RESOLUCION N°

POR MEDIO DE LA CUAL SE NIEGA AUTORIZACIÓN DE OCUPACIÓN DE CAUCE Y SE ADOPTAN DETERMINACIONES

Que una vez práctica la vista ocular del día 29 de enero de 2024 y la evaluación de la información presentada en la solicitud del trámite ambiental inicial y complementaria, se generó el **Informe Técnico N° IT-07904 del 21 de noviembre del 2024**, dentro del cual se formularon unas observaciones, las cuales hacen parte integral del presente acto administrativo, las cuales son las siguientes:

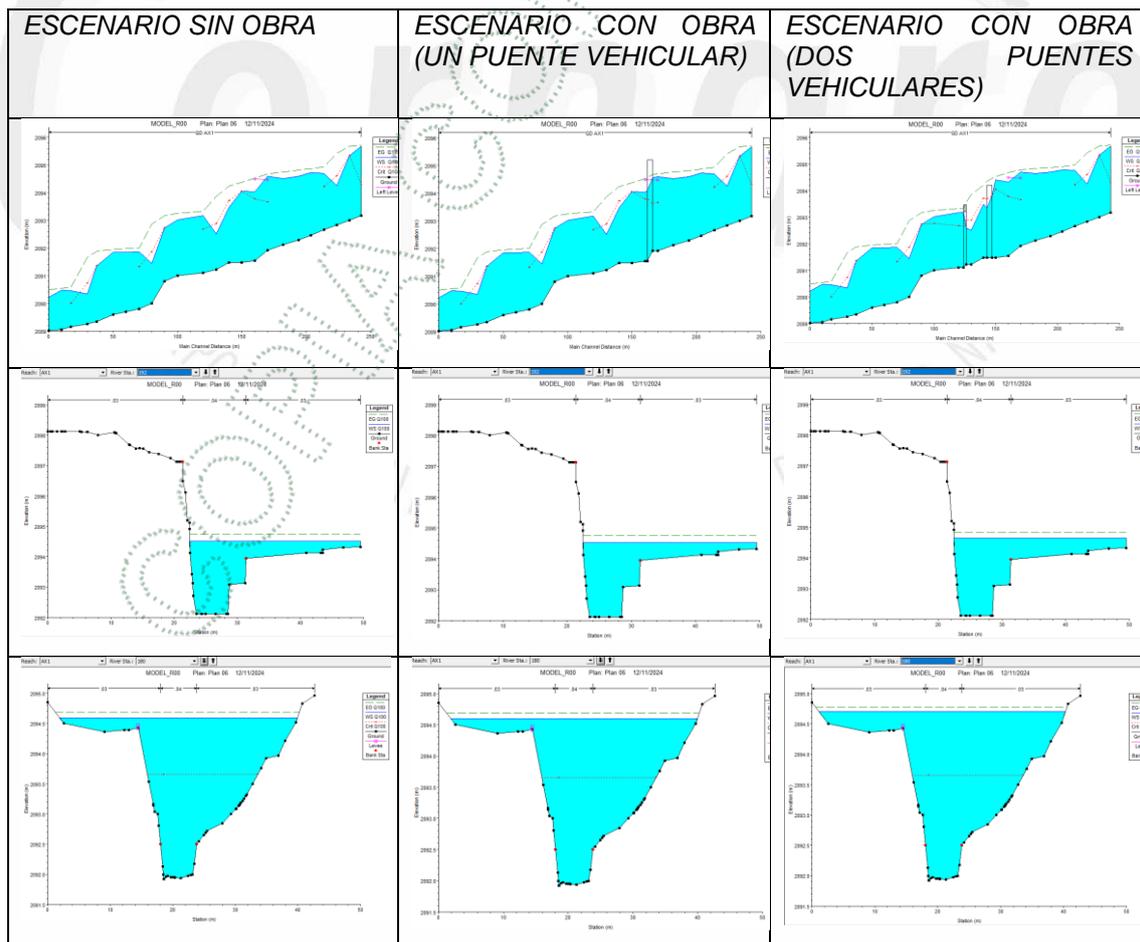
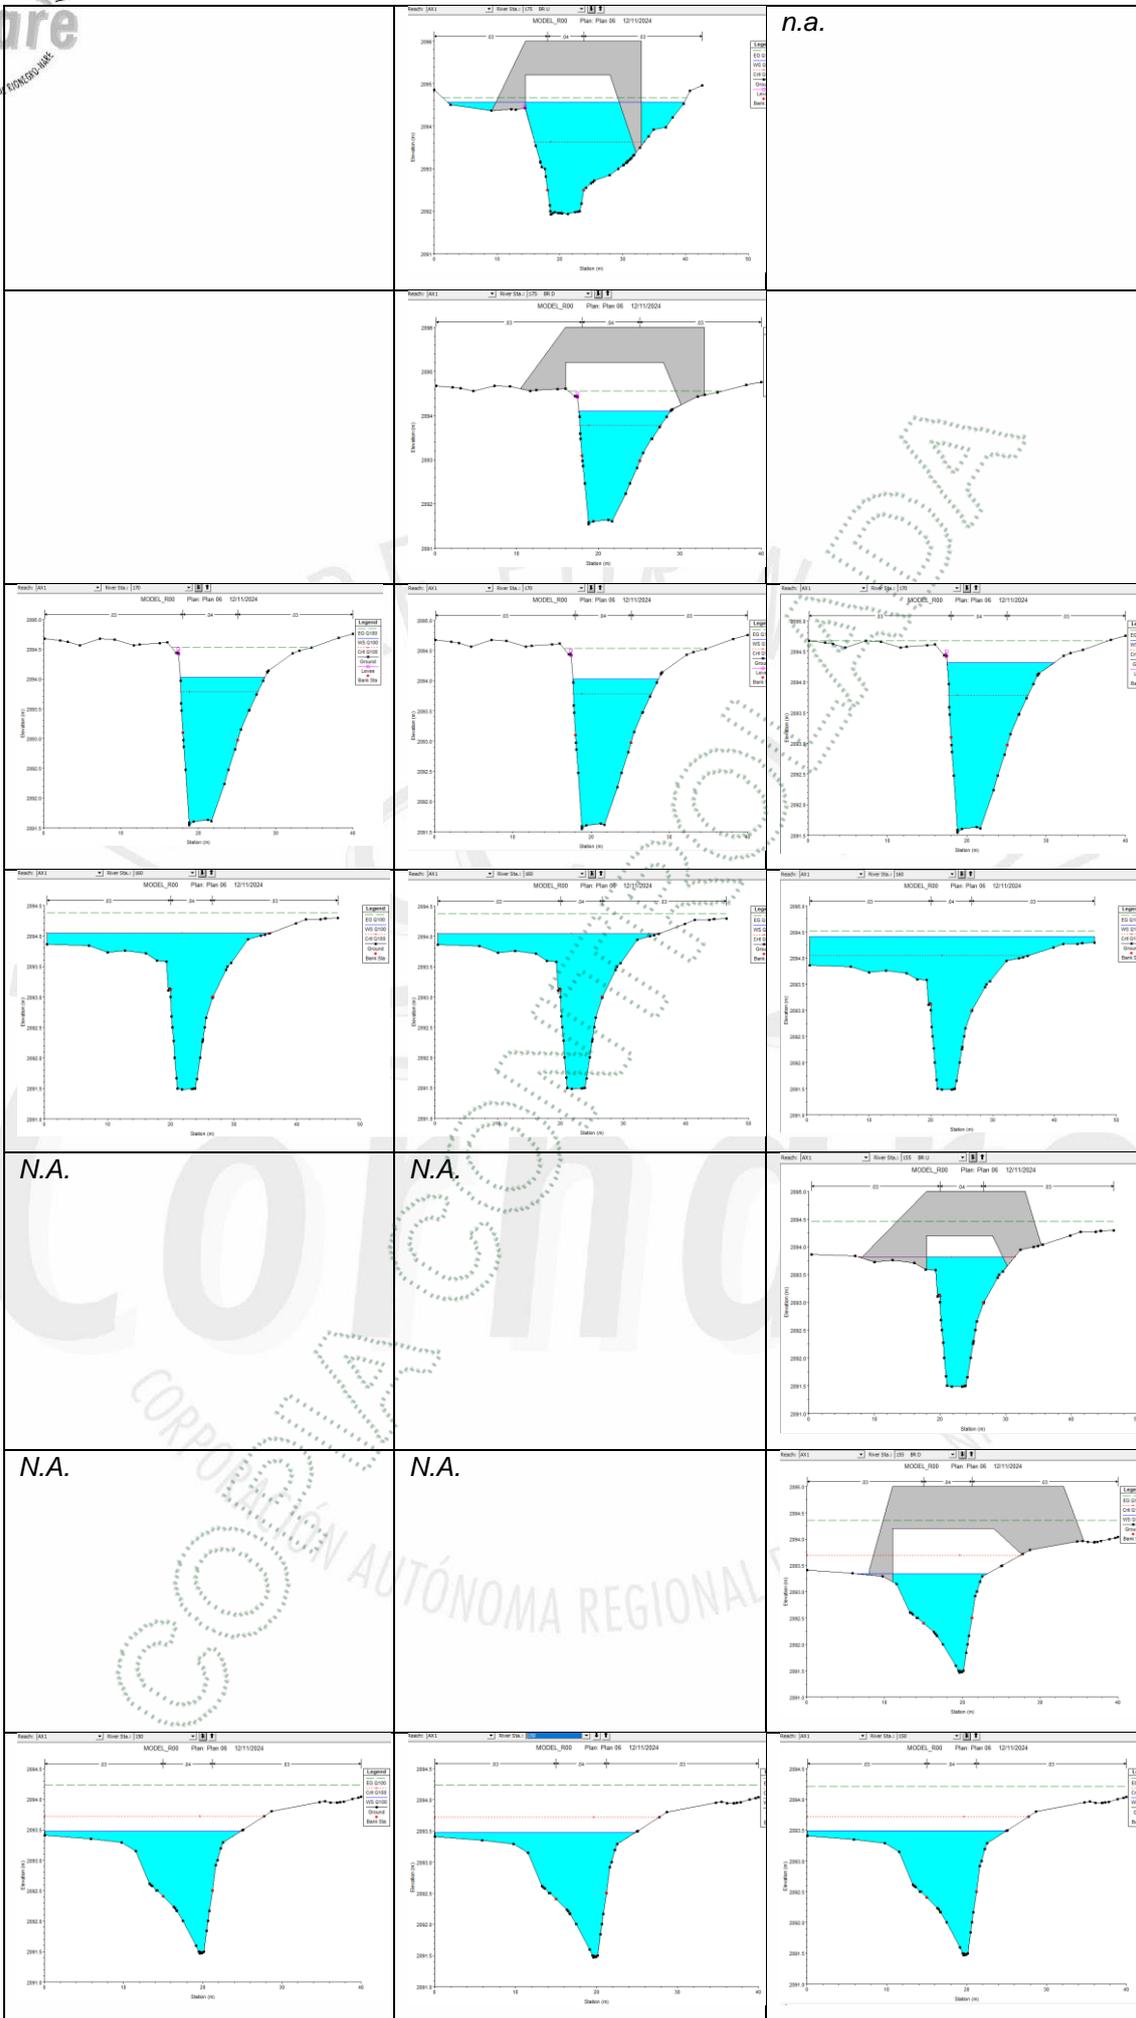
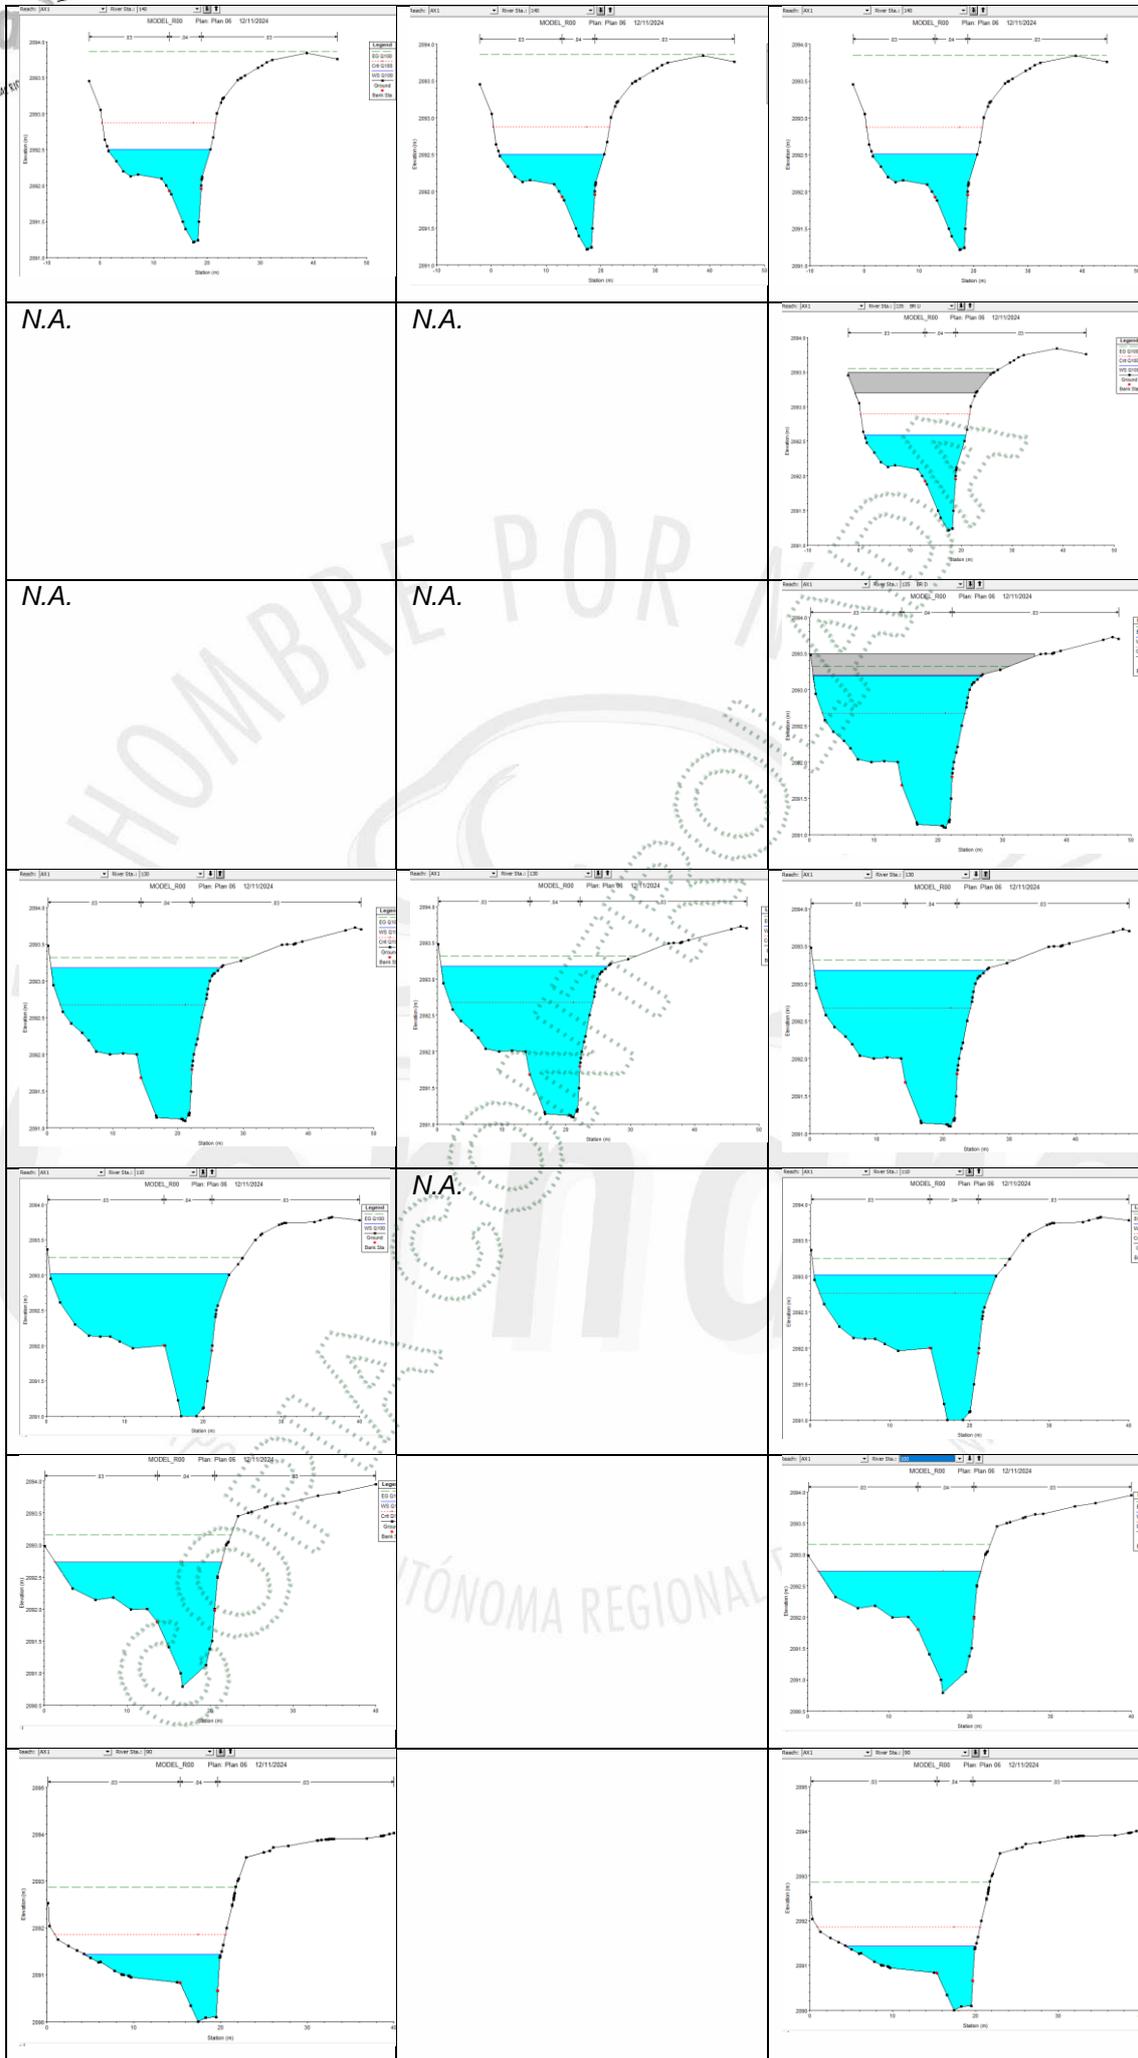
La información geométrica se basa en el levantamiento altiplanimétrico del canal en un tramo de 180 m, a través de 17 secciones transversales espaciadas cada 10m. La rugosidad en el lecho y en cada uno de los taludes que conforman las banquetas se definió teniendo en cuenta los materiales presentes en el cauce de la quebrada y asignando un valor de la rugosidad "n" de acuerdo a tablas de la literatura. De acuerdo con esto se obtuvo un valor de $n=0.040$ para el lecho y $n=0.030$ para las banquetas.

Comparando los parámetros hidráulicos del escenario sin obras, respecto al escenario con obras (puente vehicular permanente y puente peatonal provisional) se puede observar que este presenta un incremento en la cota de la lámina de agua por el control hidráulico que es realizado por el puente peatonal provisional. La magnitud del incremento es de 36cm en su punto máximo, ahora respecto al puente permanente, está ubicado en una cota superior a la cota de la lámina de agua Tr=100años.

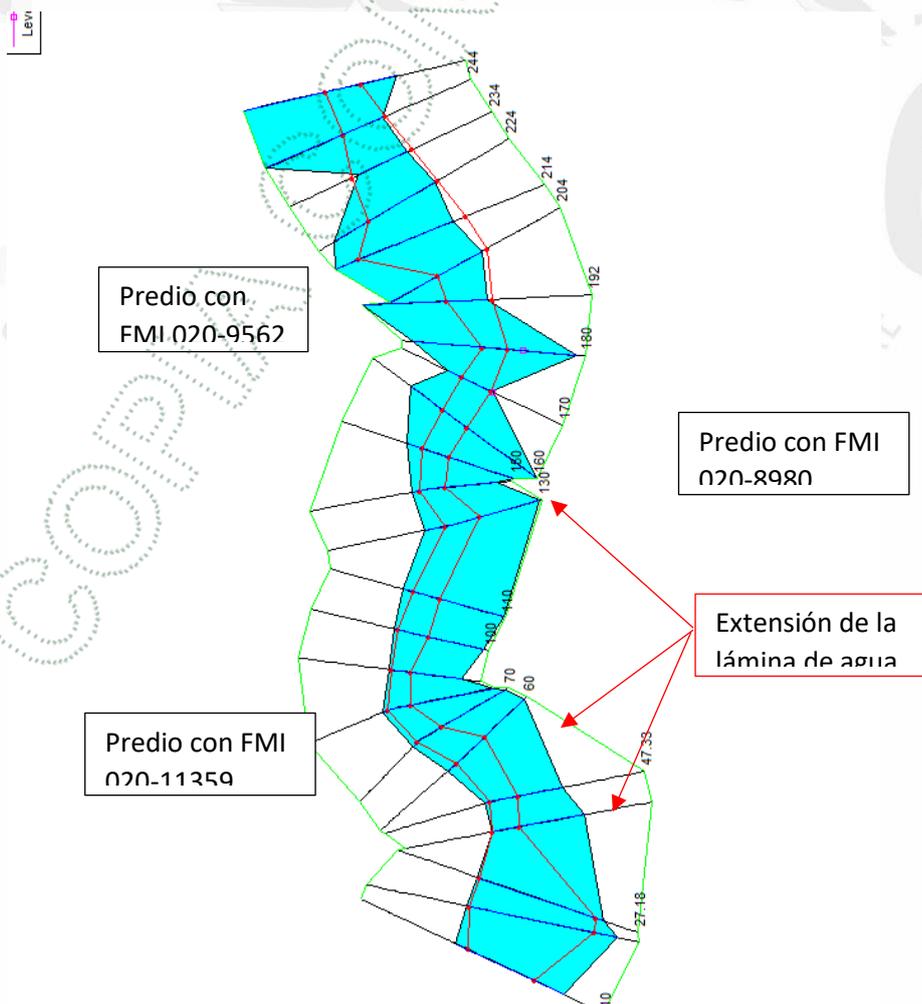
Ahora, comparando los escenarios sin obra, respecto al escenario con solo el puente vehicular, no se observa mayor variación de los parámetros hidráulicos para los dos escenarios. El puente vehicular proyectado se encuentra en una cota superior a cota de la lámina de agua Tr=100años.

Por otro lado, y con el fin de tener un concepto claro sobre el comportamiento de la fuente hídrica se puede concluir: Cuando ocurre la creciente la lámina de agua Tr=100años se extiende sobre el predio con FMI 020-8980 margen izquierda debido a que el nivel del terreno es más bajo respecto al costado derecho.

Con la construcción del muro en bloque de concreto sobre la margen izquierda de la fuente, se genera una reducción en la sección transversal del cauce, y redireccionamiento del flujo del agua a la otra margen lo que puede ocasionar erosión en el predio colindante.

Ilustración 1 Ubicación de los puentes.

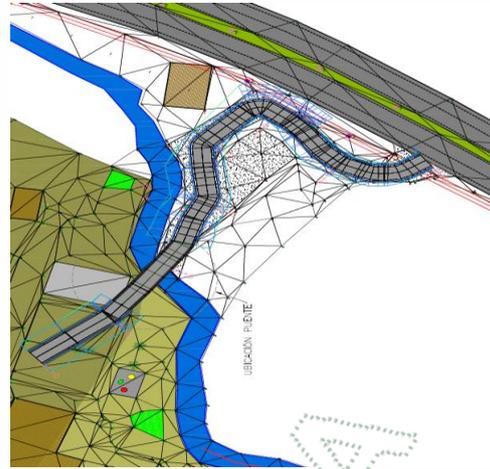
Por otro lado, se requirió al usuario actualizar los planos planta perfil del puente vehicular y acorde al modelo hidráulico del puente en HEC-RAS. Para lo cual, se actualizó la ubicación del puente en el modelo, y se allegó una ilustración de la ubicación de los puentes (ilustración 1) sin dar la claridad requerida, por lo cual, el último plano allegado por el usuario del puente es el presentado en la ilustración 2. Este último tiene una diferencia respecto a la ubicación de la autorización de servidumbre revocada en el predio con matrícula 0008980.

- Revisando la ubicación del puente vehicular, se observaron diferencias del plano detalle de la obra respecto a la ubicación de este en la autorización revocada en el predio con matrícula 000898, para lo cual se requirió al usuario el plano y la actualización de este en el modelo HEC-RAS. El usuario presentó un plano en planta con la ubicación de los puentes (Ilustración 1), **sin embargo, no se puede observar la implantación de este. Por lo anterior se concluye que la ubicación de este es en un punto diferente al presentado en la Autorización revocada.**

Ilustración 4 Plano detalle de trinchos.

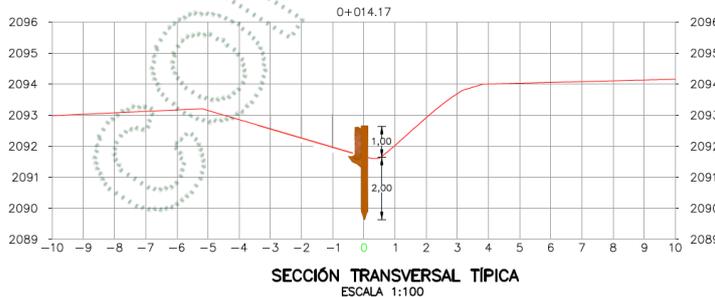
El usuario realiza la solicitud de una obra tipo trinchos para protección de la margen, estas son diseñadas de forma expuesta al terreno, es decir por encima del terreno natural 1m. y pese a que la Corporación mediante los oficios con radicados CS-01175-2024, CS-08480-2024 y CS-12893-2024 ha solicitado proyectar estos elementos de protección hasta el nivel de terreno, el usuario persiste en los diseños presentados.

En las siguiente dos ilustraciones se presenta el último plano allegado por el usuario mediante el radicado CE-13920-2024 del 23 de octubre de 2024, se observa que los trinchos estarán ubicados 1m por encima del terreno natural, adicionalmente en la ilustración 5 se observa el cambio del nivel del terreno posterior al trinchos.

Respecto a los trinchos vivos, el usuario presenta los diseños de la obra donde sobrepasan 1m respecto al nivel del terreno natural, **los cuales generan un cambio en la vía de intenso drenaje de la fuente hídrica ante las crecientes que la Quebrada Chaparral y ocasionando aumentos de velocidad. Esto conlleva un aumento en los procesos erosivos en la margen izquierda (opuesta donde se proyecta la obra), como se puede observar en la ilustración 6. Adicionalmente en algunos puntos posterior a los trinchos el usuario realizo realces del terreno para lograr un mayor aprovechamiento, como se puede observar en la ilustración 7.**

Por parte de la Corporación se requirió mediante los radicados CS-01175-2024, CS-08480-2024 y CS-12893-2024 ajustar los diseños los trinchos cuya altura fuera hasta el nivel del terreno natural, de esta forma se lograría cumplir la función de una obra de protección de la margen y evitar la erosión en esta. **Lo anterior, con el fin de evitar que se realicen realces o llenos del terreno en la parte posterior a los trinchos, debido a que esto modifica el relieve del cauce natural y condiciones hidráulicas de esto. El aumento del nivel del terreno en determinados puntos es con el fin de tener un mayor aprovechamiento del predio.**

- **En caso de que el usuario requiera volver a realizar un trámite de ocupación de cauce, se le informa, que deberá presentar los diseños de las obras de protección de la margen; trinchos cuya altura sea hasta donde está el nivel del terreno natural, de esta forma mitigar la erosión que genera la fuente hídrica ante las crecientes. Tener en cuenta que debe presentar la autorización por parte del propietario con matrícula 000898 para el apoyo del puente en la margen izquierda de la Quebrada Chaparral o realizar la anotación de servidumbre en el certificado de tradición y libertad.**

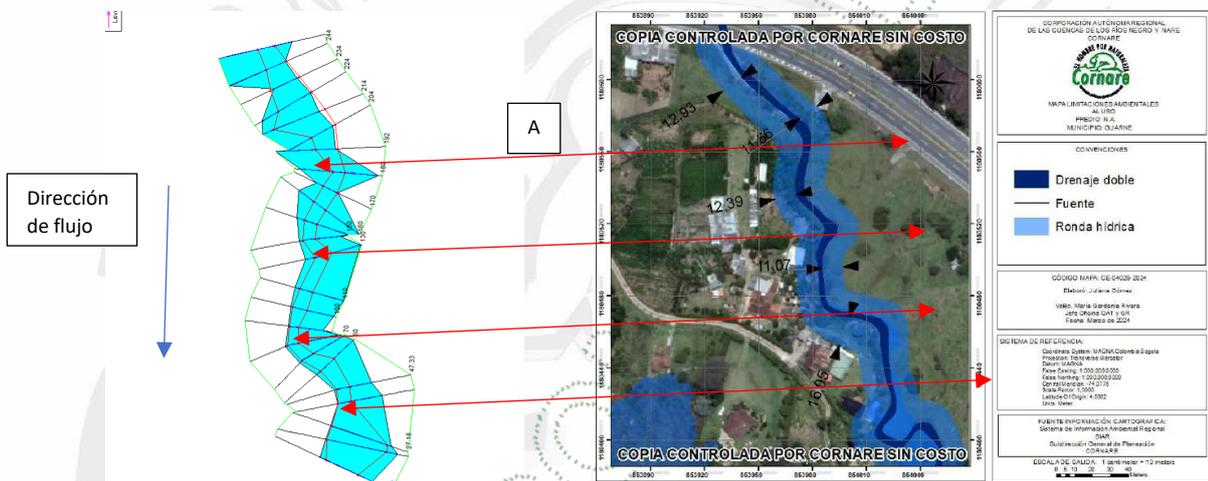
Ahora, estos tienen gran similitud con lo observado en campo, donde los trinchos confinan el canal de intenso drenaje ante las crecientes y cumple funciones de contención para los reales de terreno realizados por el usuario sin Autorización por la Corporación.

La finalidad de una obra hidráulica de protección de la margen es evitar la socavación que se genera en una fuente hídrica por efectos de las crecientes, esto evita la modificación de la geometría donde se proyecte la obra. A su vez estas obras comprenden un elemento de fundación que garantiza la estabilidad de la estructura de protección. Ahora, según lo observado en campo, planos de detalle de la obra e ilustraciones, los trinchos tienen la finalidad de proteger la margen y contener el realce del terreno para aumentar el aprovechamiento del predio en algunos puntos y donde se construyó un muro en bloques dentro de la Ronda Hídrica sin Autorización por parte de la Corporación.
